**Proyecto:** REFORMA 390

**Submittal:** Submittal n.º 4077 Revisión 0: TEC-PLAN-001-REV00

DESCRIPCION DEL EQUIPO:  
 ELEVADOR TIJERA – CON FOSO  
 CARGA 500 KG  
 RECORRIDO: 1.95M (EL EQUIPO TENDRÁ 0.05M DE HOLGURA, EN REFERENCIA DEL N.P.T. DE 1.90M EXISTENTE)  
 ESTACIONES: 2  
 UNIDAD HIDRÁULICA: 2HP

**HUECO PARA EL ELEVADOR**      **A-2**

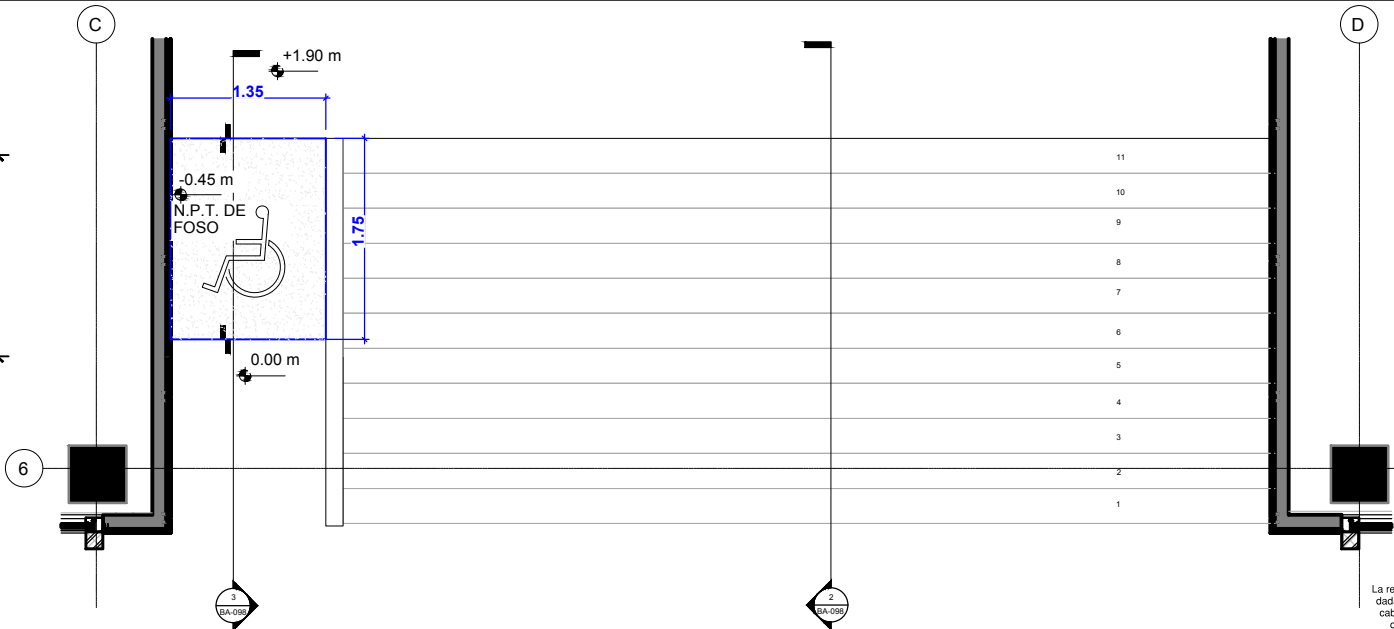
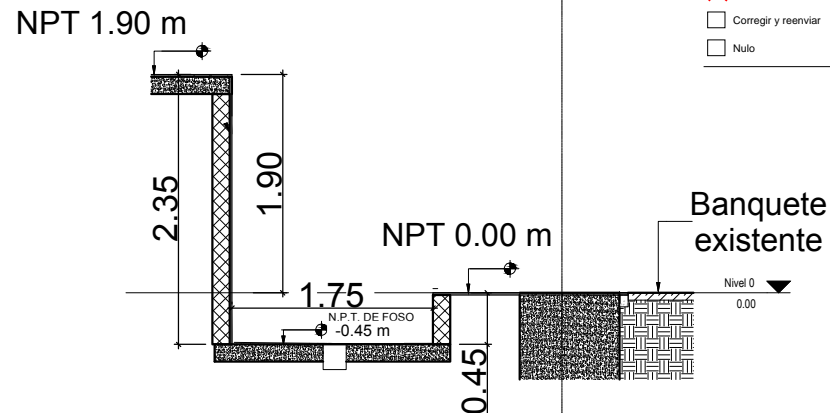
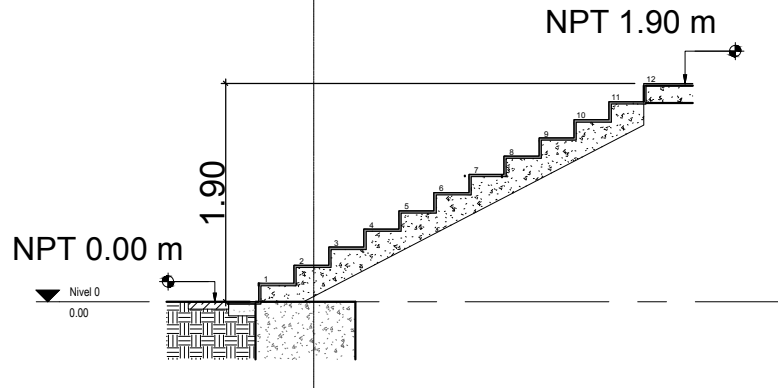
\*IMPORTANTE VERIFICAR LAS MEDIDAS EN OBRA

**\*IMPORTANTE VERIFICAR LAS MEDIDAS EN OBRA**

DUCTO Y UNIDAD HIDRÁULICA                      A-5

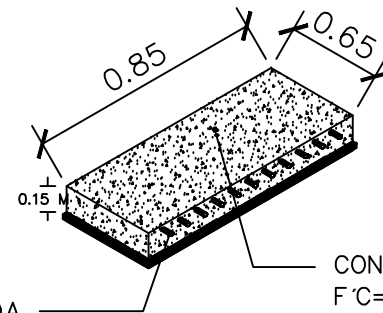
\*Sugerencia de ubicación, en Sótano 1, debajo de la ~~escotera~~ **escalera**
